Inženiertīklu pievienojuma vietas saskaņošāns ar zemes īpašnieku

Topogrāfiskais plāns M1:250 ar projektējamo situāciju

BŪVPROJEKTA NOSAUKUMS	"Ūdenssaimniecības attīstība Ozolnieku pagastā, Ozolnieku novadā"
BŪVNICĪBAS IEROSINĀTĀJS	Ozolnieku novada pašvaldība
PROJEKTA ĪPAŠNĪBS	SIA "Ozolnieku KSDU"
PROJEKTA ĪPAŠNĪBS	SIA "BM-projekts"
ĪPAŠNĪBA ADRESE	Iecavas iela 3
ZEMESGABALA KADAŠTRA APZ	54660010215
ĪPAŠNĪBS	Rāts Tambergs
ĪPAŠNĪBA (PILNVAROTĀS PERSONAS) ADRESE	Iecavas iela 3, Ozolnieki
KONTAKTĀLRUNIS	26068503
Es,	zemes īpašnieks, esmu iepazinies ar projektējamo kanalizācijas tīkla pievada novietojumu uz man piederošo zemes gabalu, pievada novietojumam piekritu, iebildumu un pretenziju nav.
Šis skaņojums ir spēkā zemes īpašnieka tiesību un saistību pārmērējam, t.sk. mantiniekiem.	
Zemes īpašnieks:	
19.02.2019.	19.02.2019.
Paraksts, atšifrējums	Rāts Tambergs

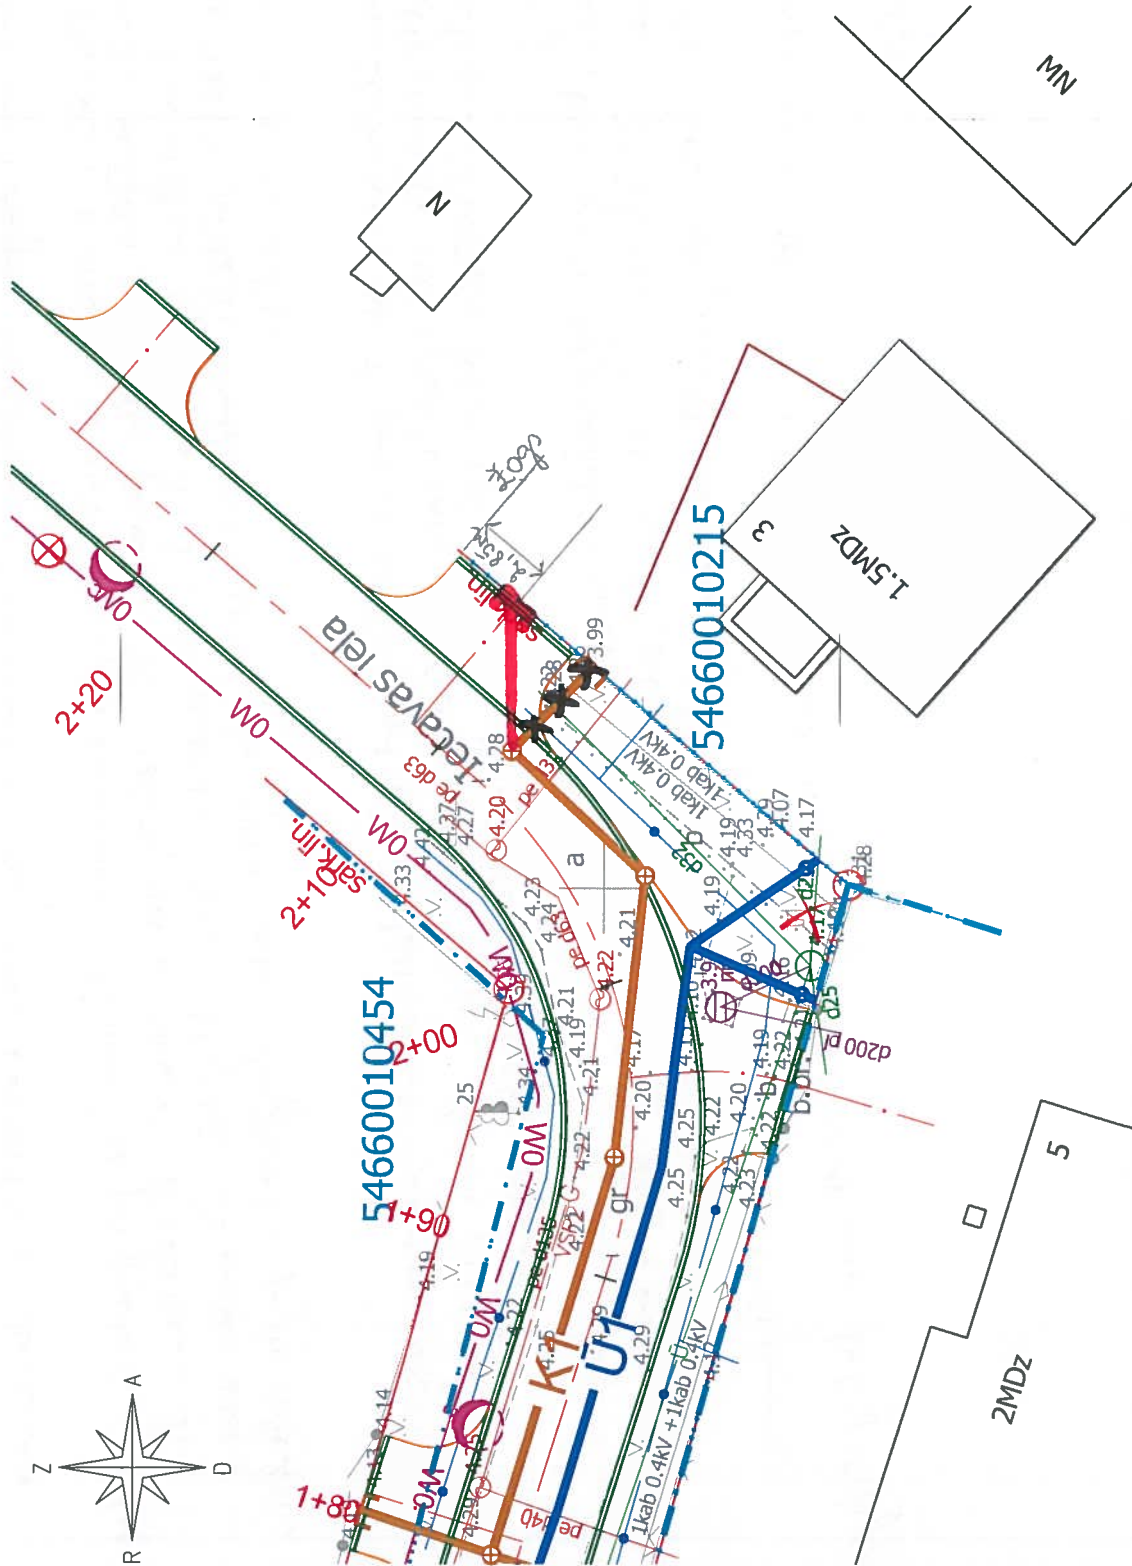
KOMENTĀRUS SKAT. 19.02.2019. gada lēmumu

Lūgums kanalizācijas prievadu no pēdējās projektētās sadsīves kanalizācijas akas uz saceano līniju projektēt 45 grādu lēnī tā, lai pieslēguma vieta uz saceano līnijas atbilstos 2,85m attālumā no ielas Tecavas iela 1 šoga. Projektā vēlams ieviest pieslēgumu ievietot ar saceano krānu.

Lūdzu ņemt vērā, ka pasceižējā sadsīves kanalizācijas caurule (110mm) uz pagalma grodu ir izbūvēta zem dzīvojamās mājas pamatu pēdas. Pie dzīvojamās mājas ārējās šīs caurules apakša atrodas 1,00 metra dziļumā. Šis dziļums ir rēķināts pēc Tecavas ielas augstuma vieta, kur paredzēta pēdējā sadsīves kanalizācijas aka. Lūgums ieviest robežāo maru pieslēgumu ievietot maksimāli dziļi.

Lūdzu ņemt vērā, ka pasceižējais 2007. gadā atjaunotais ūdensvads (32mm) šķērso saceano līniju 2,10m attālumā no ielas Tecavas iela 5 šoga. Tūlīt projektētā ūdensmērītāja aka praktiski atrodas virs tā un nav iespējams to mainīt.

Lūgums rast ieviešanas, lai vien lūgt ūdens gan no šķīvēšanas, gan arī Tecavas ielas piepilstu manā ielas. Gaidīšu Jūsu piedāvājumus mērītās problēmas ieviešanai, lai kopīgi varam apspriest un vienoties par vēlamo ieviešanu.
